Samrådsredogörelse

Detaljplan för Förskola vid Gitarrgatan och ändring av del av detaljplan II-2930 inom stadsdelen Rud i Göteborg

Samrådsredogörelse

Figur 1. Befintliga allmänna VA-ledningar i förskolans närhet. Röda ledningar är spillvatten, gröna är dagvatten och blå är dricksvatten. Gula rektanglar visar nödvändig utbredning på ledningsrätten öster om förskolan.

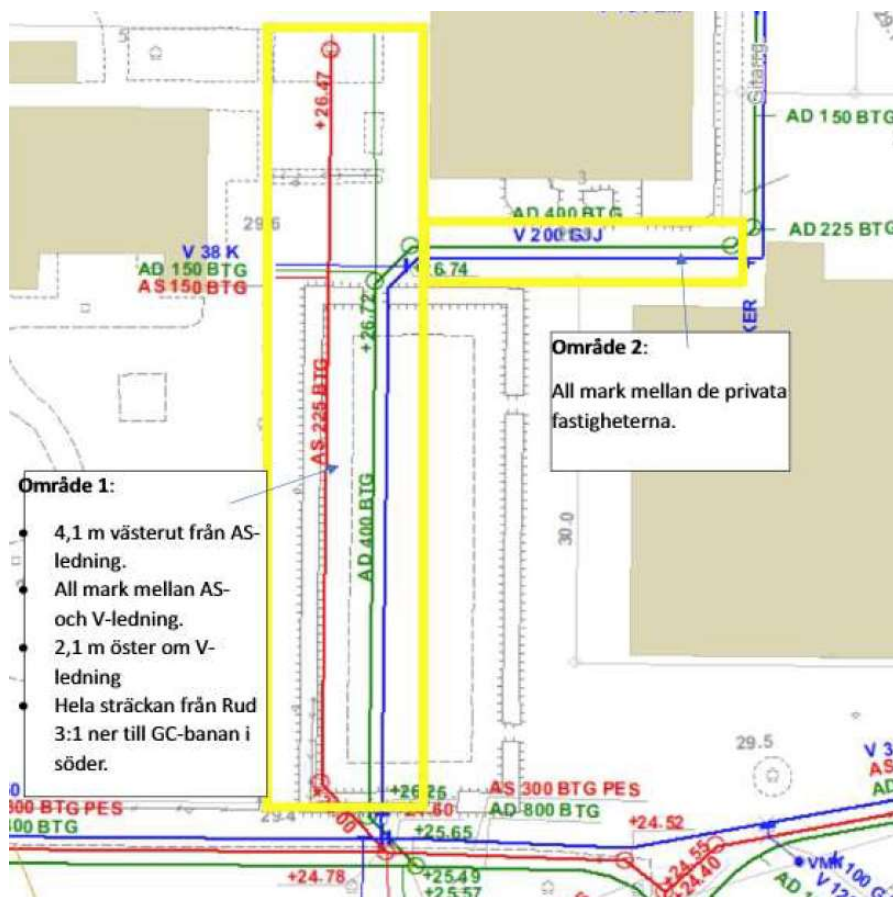
Planområdet är väl försörjt med allmänt VA-ledningsnät, se figur 1. Den nya förskolebyggnaden placeras i ett nytt läge söder om den befintliga. För att möjliggöra anslutning med självfall på avloppet bör anslutning ske till allmänna VA-ledningar i gångbanan söder om förskolan. Kapaciteten på befintligt ledningsnät bedöms vara god. Ledningsrätt kommer att krävas för Kretslopp och vattens befintliga ledningar under rosariet enligt ledningskarta i figur 1. Observera att andra eventuella ledningar inte har tagits in i beräkningen av ledningsrättsbredden. Markarbeten planeras utföras närmare än 10 m från VA-anläggning. Kretslopp och vatten ska därför få möjlighet att granska arbetet enligt rutin "Kretslopp och vattens anvisningar för markarbeten" på Göteborg stads hemsida.

Anslutning till allmänt ledningsnät kan ske till ledningarna öster och söder om förskolan. För att möjliggöra anslutning med självfall på avloppet bör anslutning kan ske till allmänna avloppsledningar i gångbanan söder om förskolan.

Information om krav för anslutning infogas i planbeskrivningen och vidarebefordras till lokalförvaltningen.
